Addendum BEA Domein aan de Dommel

Project: Domein aan de Dommel, herinrichtingsplan van het voormalige Kentalis-terrein
Projectnr.: 20230129
Locatie: Theerestraat 42 te Sint Michielsgestel

Datum: 06-11-2025
Betreft: Aanvullende boomeffectanalyse van schetsontwerp naar voorlopig ontwerp door Delva

Afbeelding 2: Schetsontwerp, Delva

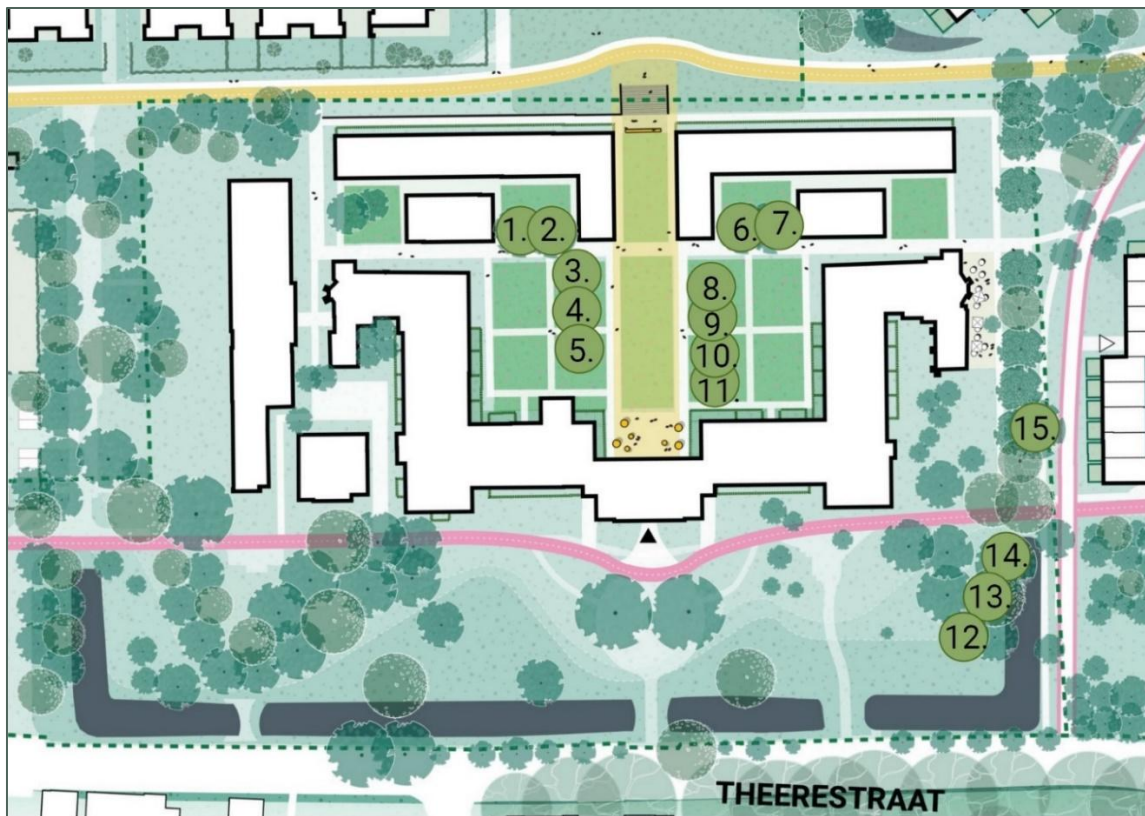
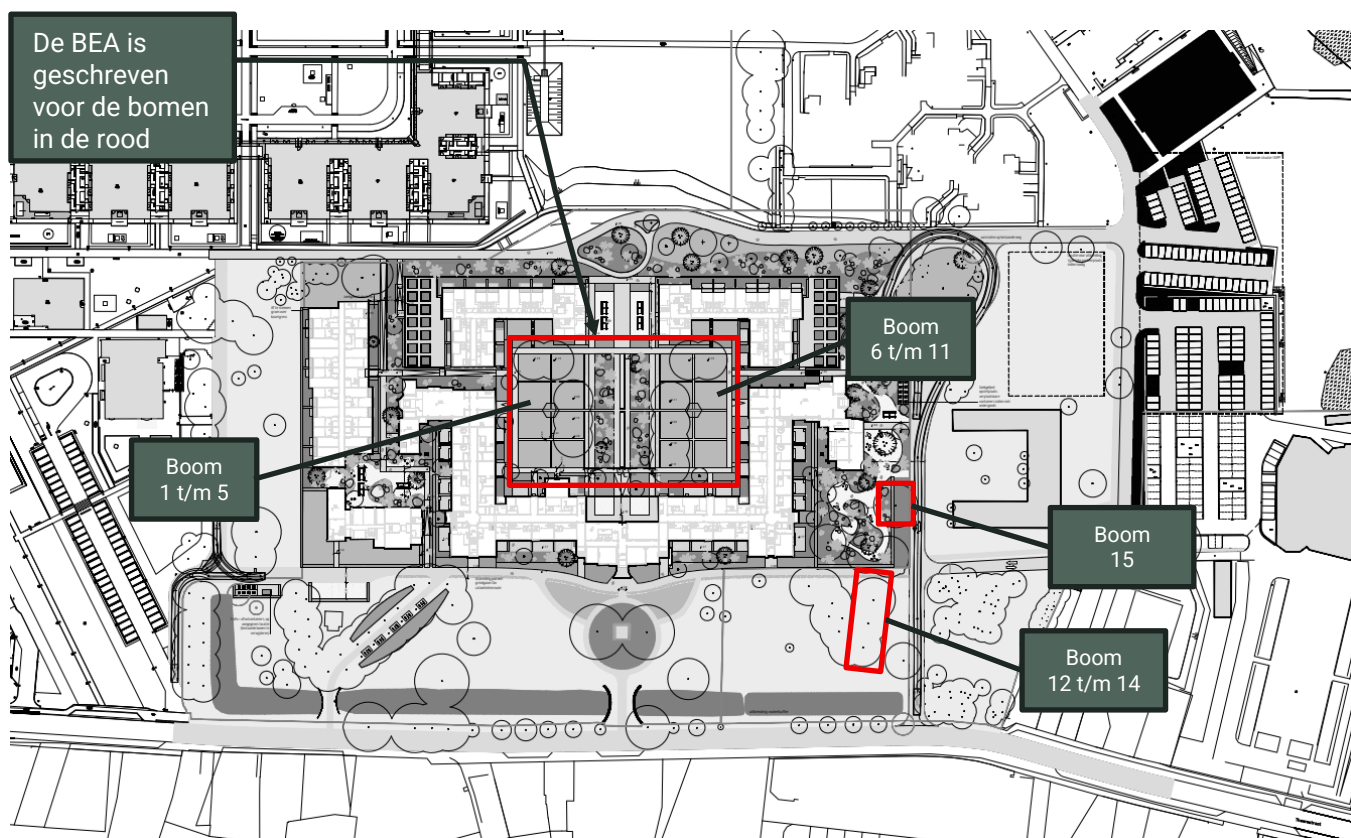
Bovengronds kunnen de lindes naar verwachting vrijuit groeien en zullen zij waarschijnlijk geen hinder ondervinden van de nieuwe bebouwing. Wel is het van belang om tijdens de aanlegfase zorgvuldig te werk te gaan, zodat er geen schade ontstaat aan de kronen – met name bij de vier bovenste bomen. In het voorlopig ontwerp is de bebouwing iets verder van de bomen gepositioneerd dan in het schetsontwerp, wat gunstig is voor de groei ruimte en het behoud van de bomen.

De ondergrondse situatie vraagt enige aandacht, met name vanwege de beperkte afstand tussen de nieuw aan te leggen verharding en de stamvoet van de bomen. Op enkele plaatsen bedraagt deze afstand bijvoorbeeld 0,48 meter (boom 5) en 0,68 meter (boom 11). De betreffende bomen zijn *Tilia*-soorten met een stamdiameter van circa 60–80 cm (gemeten op 1,20 m hoogte). *Tilia*'s staan bekend als relatief veerkrachtige soorten, die zich goed kunnen herstellen van beperkte wortelschade. Desondanks is het van belang om beschadiging aan de hoofdwortels te voorkomen.

Voor de aanleg van het nieuwe pad zal naar verwachting gegraven moeten worden, tenzij ervoor gekozen wordt het pad op het maaiveld te realiseren. Deze laatste optie heeft de voorkeur, omdat daarmee de bestaande wortelstructuur behouden blijft en wortelbeschadiging wordt voorkomen. Daarnaast zal bij de aanleg aandacht moeten worden besteed aan grondverdichting, aangezien dit de zuurstofvoorziening in de wortelzone kan beperken. Het toepassen van halfverharding (zoals schelpen, dolomiet of gebroken puin met open structuur) wordt aanbevolen om verdichting te beperken en de doorwortelbaarheid te behouden.

Om schade aan wortels te voorkomen, wordt aanbevolen het pad minimaal één meter uit het stamhart te positioneren. Wanneer deze afstand niet volledig haalbaar is, dienen alternatieve maatregelen te worden getroffen, zoals het verhogen van het pad of het gebruik van wortelbeschermende constructies. Uit de beoordeling van de ligging van kabels en leidingen blijkt dat deze gunstig gepositioneerd zijn ten opzichte van de bomen. Er hoeft geen verplaatsing of verwijdering plaats te vinden, en er is voldoende afstand gehouden tot de stamvoet om wortelschade te voorkomen.

- Positioneer het pad minimaal 1 meter uit het stamhart van de bomen.
- Realiseer het pad waar mogelijk op maaiveldniveau om graafwerk en wortelschade te beperken.
- Pas een halfverharding toe om verdichting te voorkomen en de waterdoorlatendheid te bevorderen.
- Richt vóór aanvang van de werkzaamheden een boombeschermingszone in tot minimaal de kroonprojectie van de bomen.
- Vermijd opslag van materiaal, rijbewegingen en grondophogingen binnen deze zone.
- Beperk de duur en intensiteit van de bronnering en voer deze bij voorkeur gefaseerd uit om verdroging van de wortelzone te voorkomen.
- Monitor de grondwaterstand tijdens bronnering en herstel het peil na afloop geleidelijk.
- Voer na afronding van de werkzaamheden een controle uit op de conditie van de bomen en pas, indien nodig, nazorg toe (zoals groeiplaatsverbetering of extra watergift).

Afbeelding 6: Boom 12 t/m 14, bestaande situatie (grijze lijnen) met voorlopig ontwerp, Delva

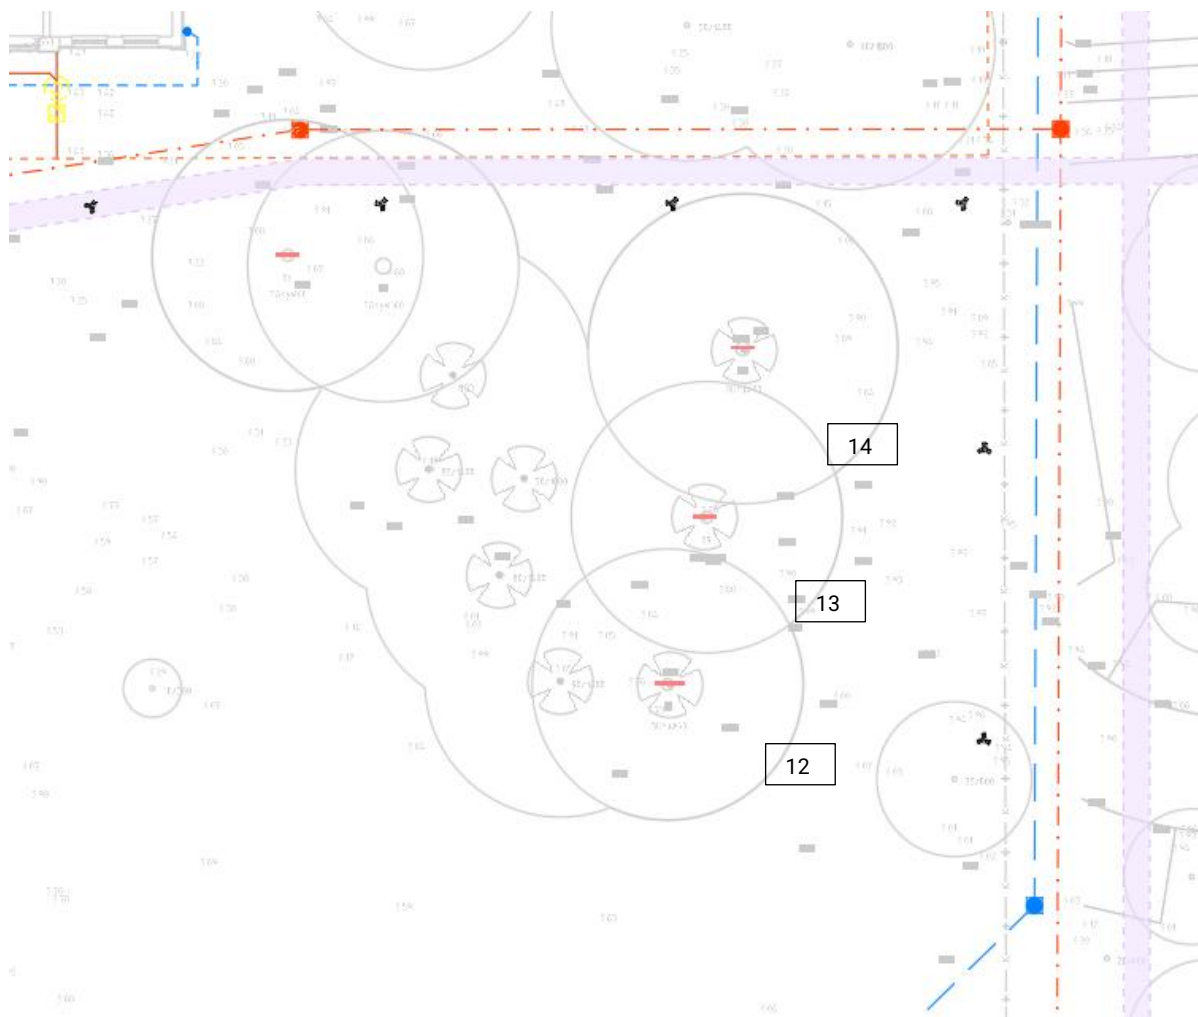
De bomen met nummer 12 t/m 14 bevinden zich langs de bestaande parkeerplaats, waar momenteel een elementverharding aanwezig is. Het betreft Amerikaanse eiken (*Quercus rubra*) die zich in een verminderde conditie bevinden. In het schetsontwerp was ter plaatse een watergang voorzien. De wortelstructuur van Amerikaanse eiken is echter slecht bestand tegen langdurig natte omstandigheden. De aanleg van een watergang zou daarom hebben geleid tot aantasting van het wortelstelsel, zowel door graafwerkzaamheden als door de verhoogde vochtbelasting. In het voorlopig ontwerp is deze watergang ingekort, waardoor de wortelzones van deze bomen niet langer direct worden beïnvloed. Dit is een positieve aanpassing vanuit boomtechnisch oogpunt.

De gehele bomengroep is door de gemeente aangemerkt als waardevol. De overige bomen in deze groep betreffen *Fagus sylvatica*'s (beuken). Binnen dergelijke groepen is sprake van onderlinge samenhang: het wegvallen van één boom kan leiden tot extra windbelasting (windvang) en destabilisatie van de overige bomen. Hierdoor kan de kwaliteit van de gehele groep afnemen of zelfs leiden tot uitval van meerdere bomen. Een belangrijk aandachtspunt vormt de bestaande elementverharding die direct over de wortelzone ligt. Bij verwijdering daarvan valt de drukbelasting op de wortels weg, wat tijdelijk kan leiden tot verminderde stabiliteit van de bomen. Daarnaast kunnen graafwerkzaamheden bij het verwijderen van de fundering dicht bij de stamvoet leiden tot wortelbeschadiging of takbreuk door inzet van zwaar materieel.

Gezien de matige conditie van de eiken is het herstellend vermogen beperkt. Er is kans dat één of meerdere bomen na uitvoering van de werkzaamheden niet herstellen of uitvallen, wat gevolgen kan hebben voor de stabiliteit van de gehele groep. Daarom wordt aanbevolen om rondom de stamvoet de fundering te laten liggen en uitsluitend de bestratingslaag te verwijderen. De werkzaamheden rondom kabels en leidingen (zie afbeelding 8) bevinden zich op voldoende afstand van de bomen en hebben naar verwachting geen invloed op de gezondheid van de eiken. Het in de BEA van het schetsontwerp opgenomen advies om treurwilgen terug te planten vervalt, aangezien de watergang in het voorlopig ontwerp niet wordt gerealiseerd.

- Beperk graafwerkzaamheden tot het strikt noodzakelijke minimum en werk bij voorkeur handmatig binnen de kroonprojectie.
- Overweeg om de verharding gefaseerd te verwijderen, zodat de ondergrond deels gefixeerd blijft en plotselinge stabiliteitsveranderingen worden voorkomen.
- Voer voorafgaand aan de werkzaamheden een boomtechnische inspectie uit om de conditie en stabiliteit van elke boom afzonderlijk te beoordelen.
- Indien instabiliteit wordt vermoed, neem tijdig maatregelen, zoals het plaatselijk behouden van verharding, het aanbrengen van steunconstructies, of het geleidelijk verwijderen van de verharding.
- Voer na afronding van de werkzaamheden een nazorginspectie uit en bepaal of aanvullende verzorgingsmaatregelen nodig zijn, zoals snoei, bodemverbetering of groeiplaatsaanpassing.

Afbeelding 8: Uitsnede voorlopig ontwerp, boom 15

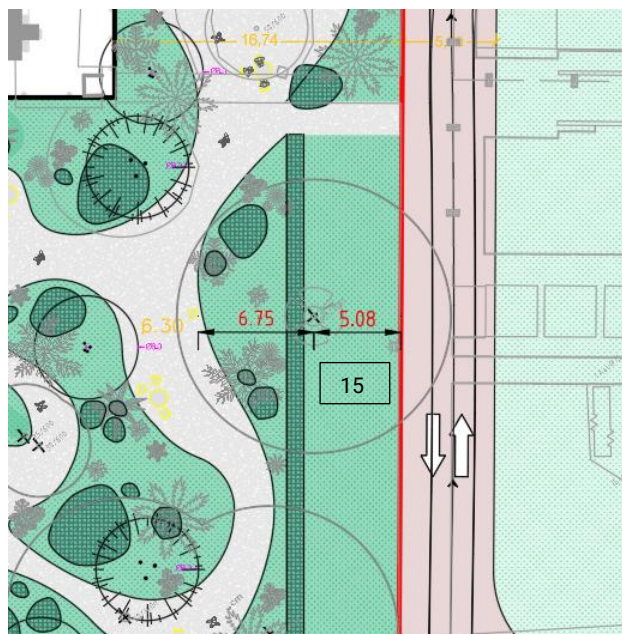
Voor boom 15 worden geen negatieve effecten verwacht als gevolg van het voorgenomen ontwerp. Zowel ondergronds als bovengronds is er voldoende afstand tot het hart van de stam met de verharding, waardoor de groeirimte behouden blijft. De boom verkeert in goede conditie. Rond de stamvoet wordt een haag aangeplant, wat wortels extra kan beschermen en de groeirimte visueel afbakt. Voor de aanleg van deze haag is graafwerk nabij de stamvoet nodig, waardoor wortels kunnen worden geraakt. Gezien de gezonde staat van de boom is het risico op blijvende schade beperkt, maar voorzichtig werken is essentieel.

Ook de werkzaamheden rond kabels en leidingen bevinden zich op voldoende afstand van de wortelzone en zullen geen invloed hebben op de gezondheid van de boom. Tijdens de uitvoering blijft het belangrijk om de gebruikelijke boombeschermingsmaatregelen toe te passen: boombeschermingszone instellen, grondverdichting voorkomen, en opslag van materiaal of rijbewegingen binnen deze zone vermijden.

- Richt vóór aanvang van de werkzaamheden een boombeschermingszone in conform Handboek Bomen (minimaal tot de kroonprojectie).
- Bij het aanplanten van de haag: werk handmatig en voorzichtig rond de stamvoet om wortelschade te minimaliseren.
- Vermijd opslag van materiaal en rijbewegingen binnen de boombeschermingszone.
- Inspecteer de boom na afloop van de werkzaamheden om eventuele schade tijdig te signaleren.
